| Série commerciale | Série type          |
| 1189 2-3-5 SE     | 1189 2-3-5 SE 00-31 |

NOMENCLATURE

## Fixations fonte indice 30 inclus / indice 31 et +

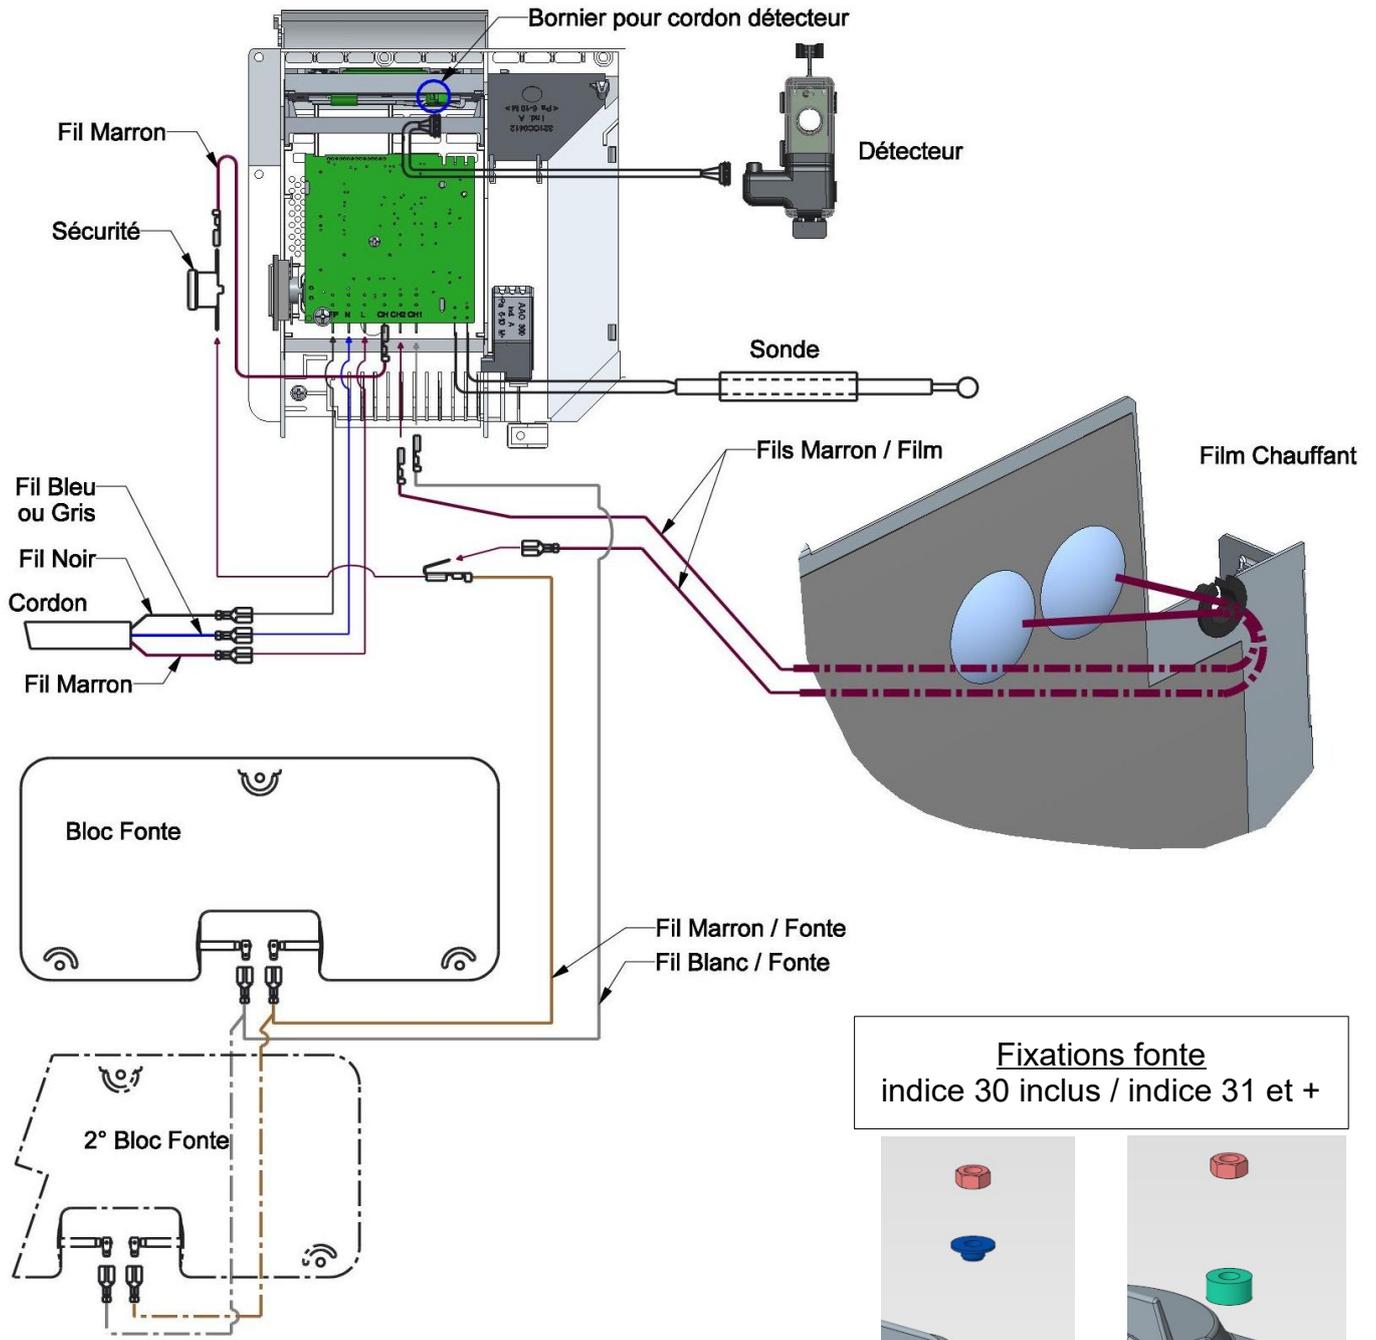
| Rep   | Désignation  | Référence      | Indice prix |
|-------|--|----------------|-------------|
| 5     | <u>Jusqu'à l'indice de fabrication 30 inclus*** :</u>  |                |             |
|       | <u>A partir de l'indice de fabrication 31 :</u>  |                |             |

\*\*\* jusqu'à épuisement, puis remplacement par les fontes indice 31 et + avec un changement des vis de fixation (schéma page suivante), réf. kit vis S35FAA1282 / indice prix G7 (qté 3 kits par fonte)

| Rep   | Désignation  | Référence      | Indice prix |
|-------|--|----------------|-------------|
|       | Fonte 3 points 600W (E240) pour app. 750W (qté 1) et app. 1500W (qté 2)  | S103CNA155     | A15*        |
|       | Fonte 3 points 400W (E210) pour app. 1250W (qté 2)   | S103BSA114     | E14*        |
